改善箇所説明図

また、点検整備記録簿の該当欄に「日付、走行距離、ワークショップスタンプと担当者名、リコールキャンペーン：外-1562、Audi イグニッションコイル改修」と記入する。

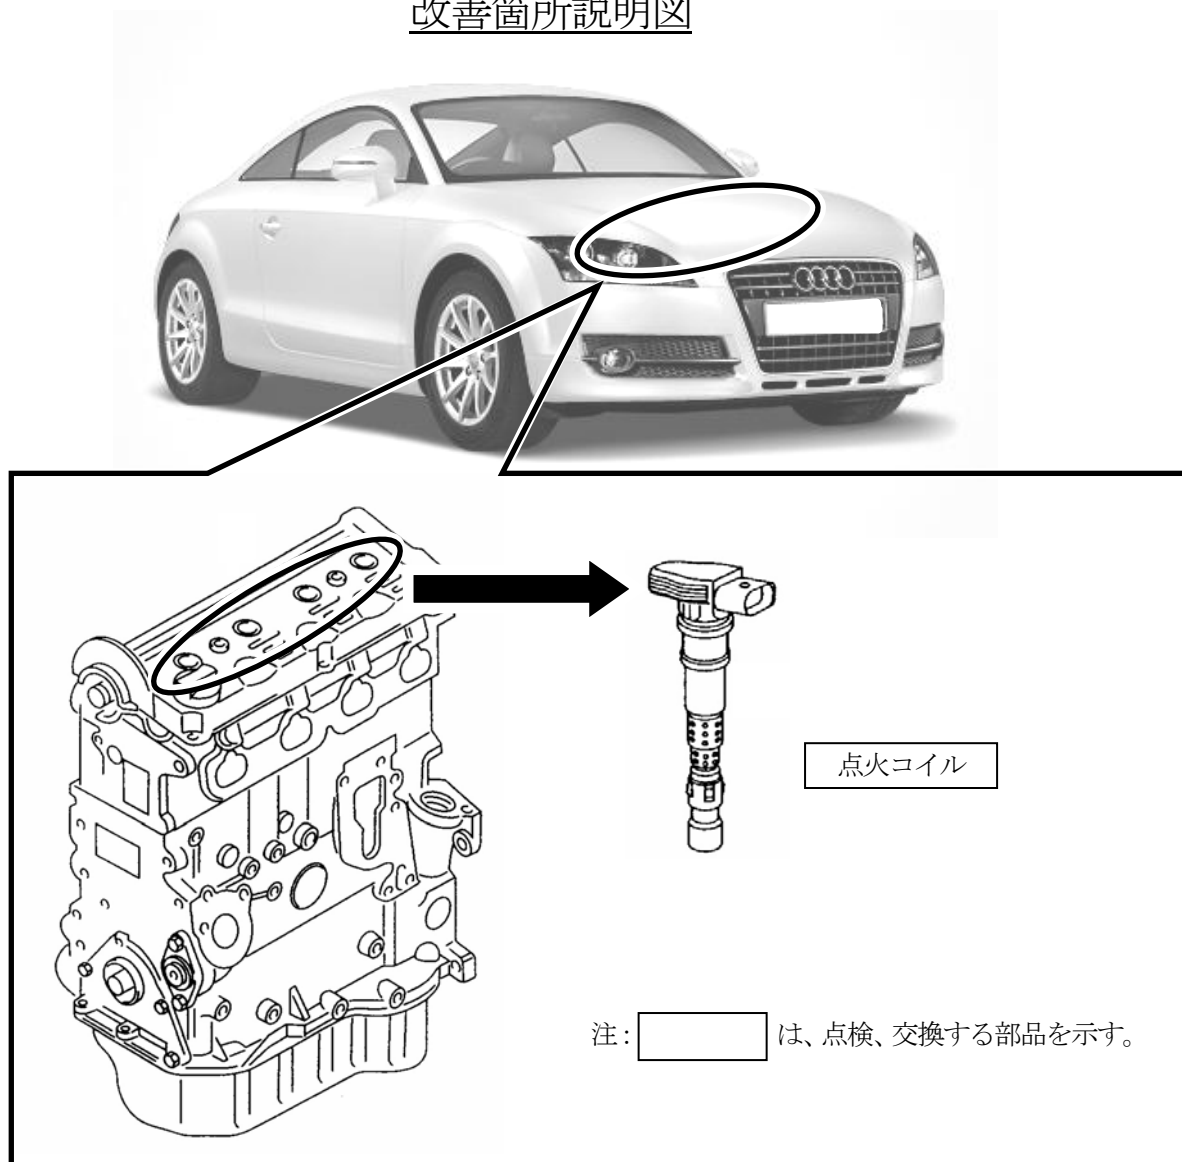
基準不適合状態にあると認める構造、装置又は性能の状況及びその原因

原動機の点火コイルにおいて、材質が不適切なためコイルボディに亀裂が発生するものがある。そのため、当該コイルの電圧が必要な点火電圧に到達せず、点火プラグが失火し排出ガスの基準値を超えるおそれがある。

改善措置の内容

全車両、点火コイルの部品番号を点検し、対象となるものは対策品と交換する。

識別：車両識別プレートの下側に、黒色で直径5mm程度のマークを塗布する。
